Bebauungsplan Bernsdorf "Waldbad" der Stadt Bernsdorf - Vorentwurf

Bauleitplanung der Stadt Bernsdorf Bebauungsplan Bernsdorf „Waldbad“

Frühzeitiger Entwurf vom 31.08.2022,

hier Stellungnahme des Landratsamtes Bautzen:

**Betreff: STN 2022/1463
Bergbauegebiete**

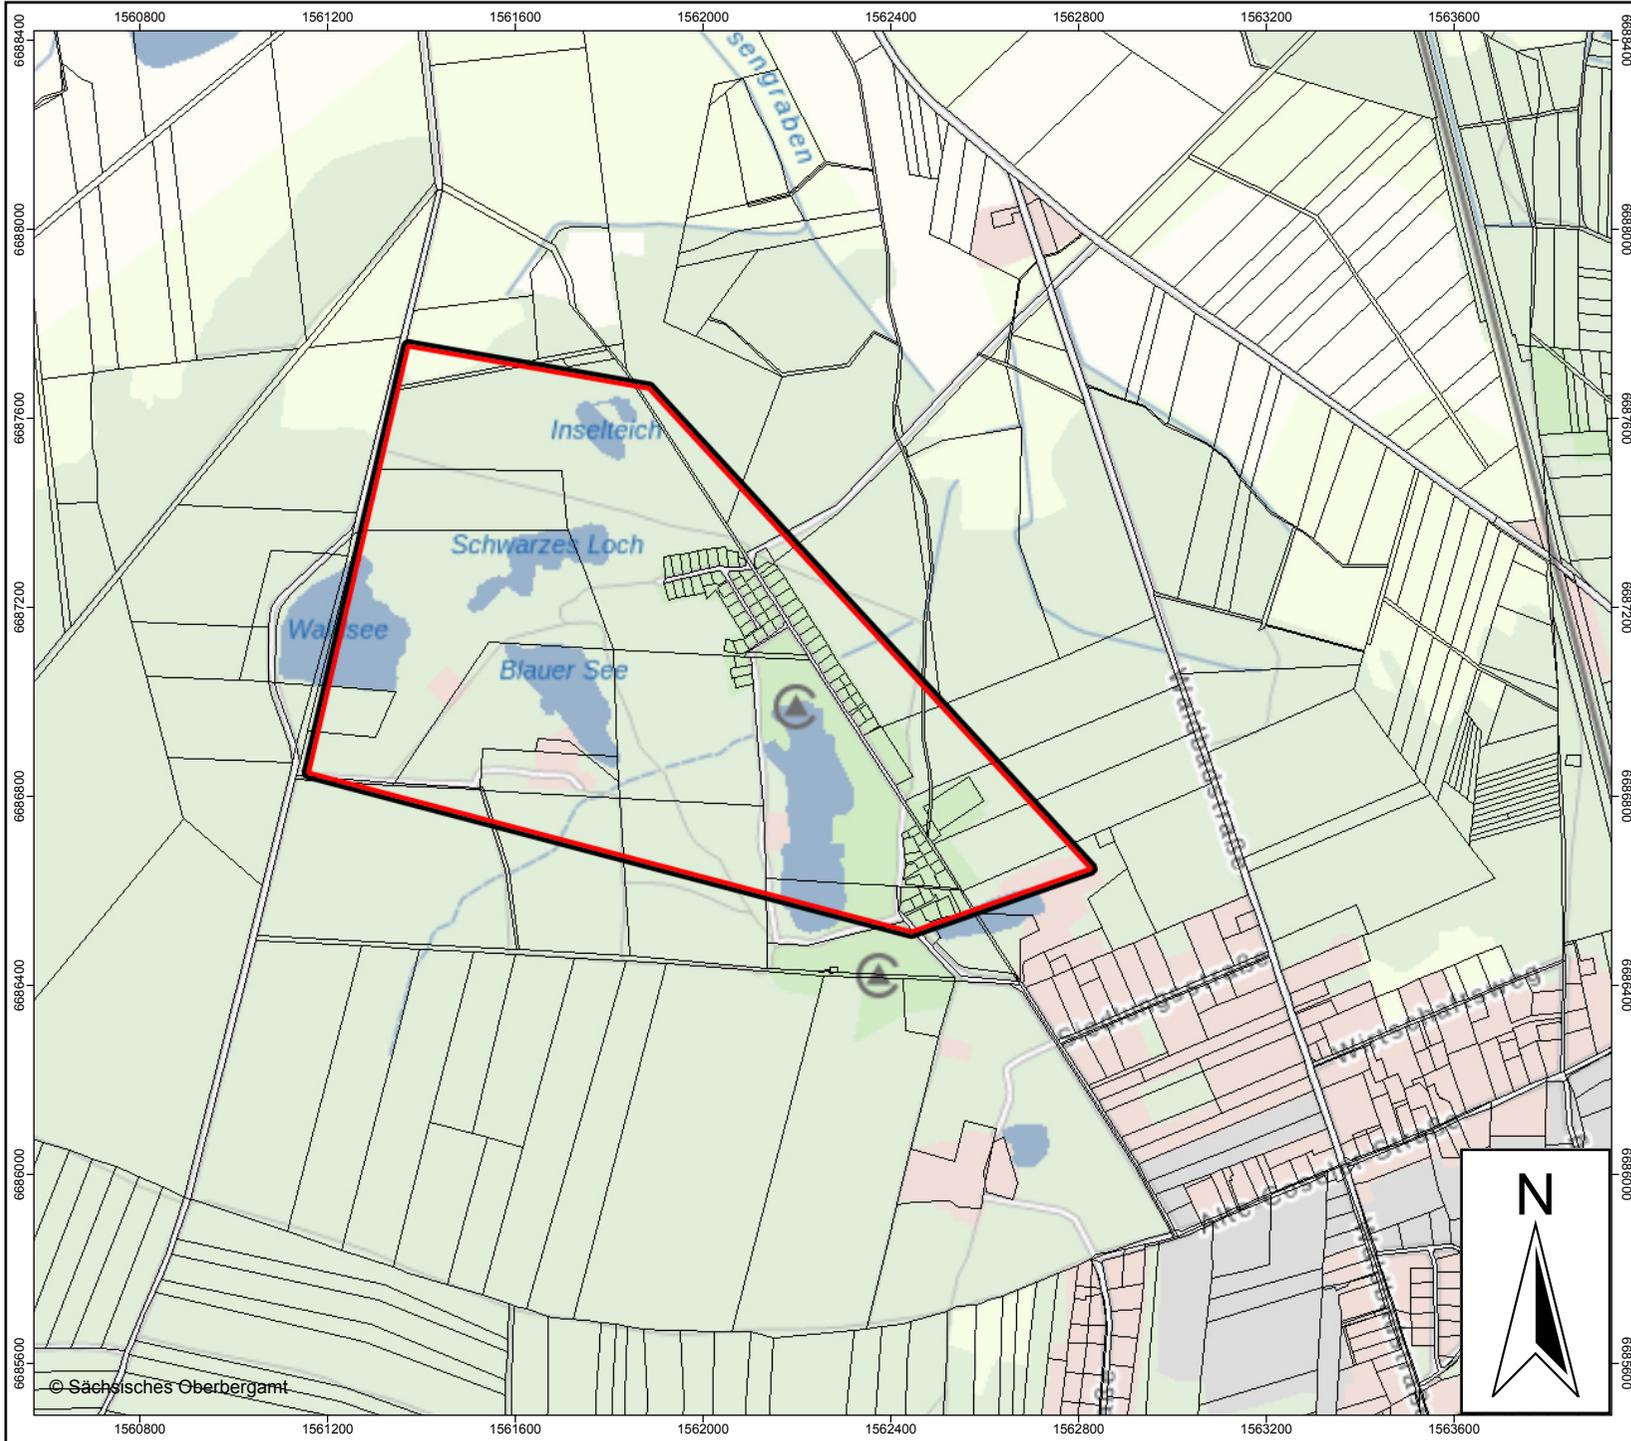
Das Vorhaben ist in einem Gebiet vorgesehen, in dem in der Vergangenheit bergbauliche Arbeiten durchgeführt wurden. Im Bereich des Waldbades wurden Braunkohle und Glassand abgebaut. Diese Abbaue sind jedoch nicht risskundig.

Aufgrund der bergbaulichen Situation wird empfohlen, bei Baumaßnahmen alle Baugruben bzw. sonstigen Erdaufschlüsse von einem Fachkundigen (Ing.-Geologe, Baugrundering.) auf das Vorhandensein von Spuren alten Bergbaues überprüfen zu lassen. Im Vorfeld von Baumaßnahmen sollten alle Böschungen und alle Grundstücke, die bebaut werden sollen, durch einen vom Oberbergamt anerkannten Sachverständigen beurteilt werden. Dies gilt zusätzlich für alle Grundstücke mit Vorhaben in Böschungsnähe, auch für unterschiedliche Wasserspiegel im See. Eine Liste der vom Oberbergamt anerkannten Sachverständigen wird auf unserer Homepage unter <https://www.oba.sachsen.de/download/AnerkanntePersonen005.pdf> zur Verfügung gestellt.

Betreff: STN 2022/1463
 Bergwerkseigentum

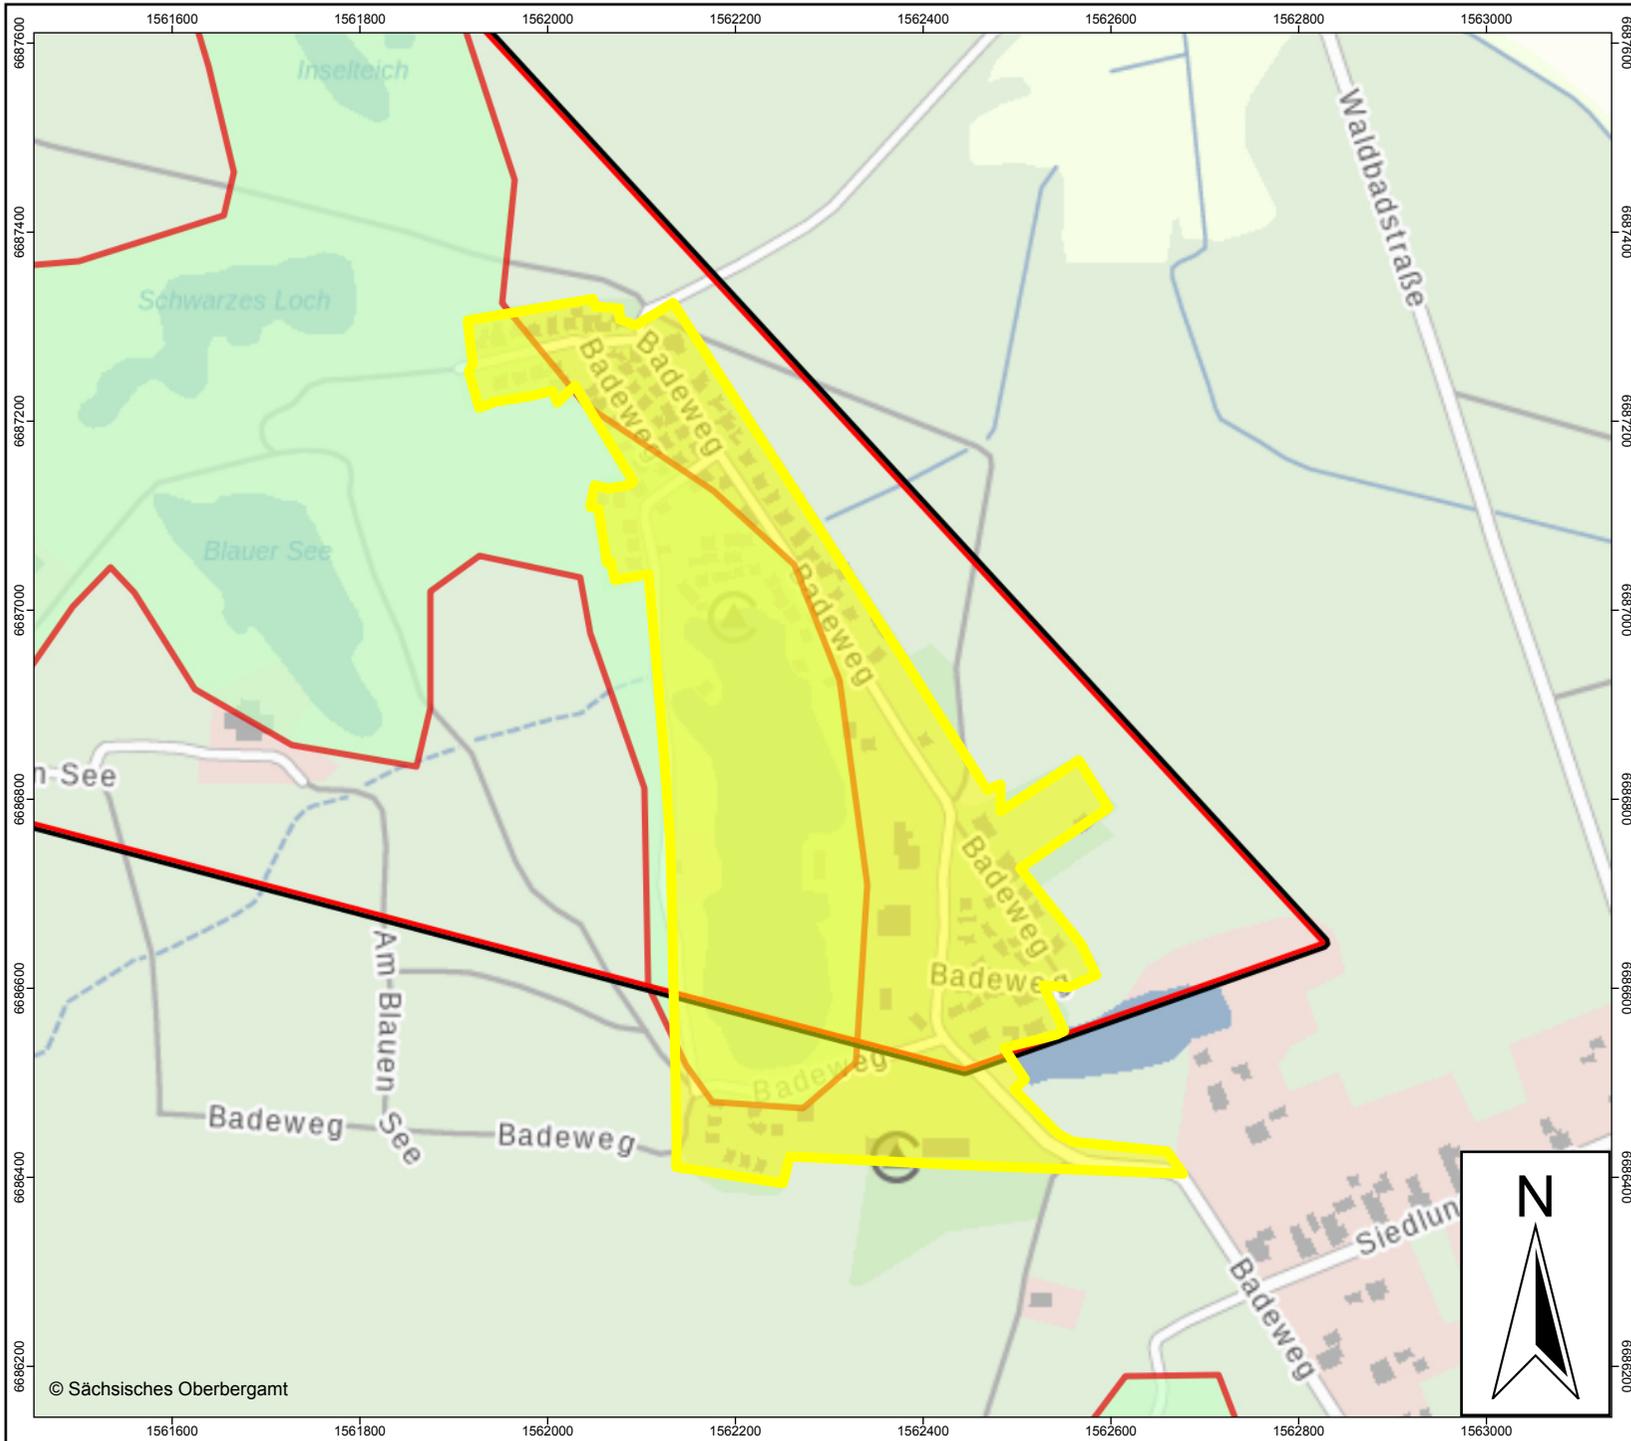
Das Vorhaben befindet sich innerhalb einer Fläche, die für den Abbau von Bodenschätzen vorgesehen ist. Es handelt sich um das Bergwerkseigentum „Neu Wiednitz“ (Feldnummer 3121, Bodenschatz Quarzsande zur Herstellung von Glassanden). Aus diesem Grund ist es zwingend erforderlich, den Rechtsinhaber, die Neißekies Kiesabbau GmbH, Landeskronstraße 29 in 02826 Görlitz zu beteiligen.

Das Bergwerkseigentum ist gemäß § 9 Abs. 1 BBergG (Bundesberggesetz) als grundstücksgleiches Recht ausgestaltet. Der Inhaber des Bergwerkseigentums sollte - in Hinblick auf das Sachbescheidungsinteresse des Bauherren - vor Erteilung der Baugenehmigung angehört bzw. durch den Bauherrn die schriftliche Zustimmungserklärung/Bauerlaubnis des Bergwerkseigentümers im Verfahren nachgewiesen werden.
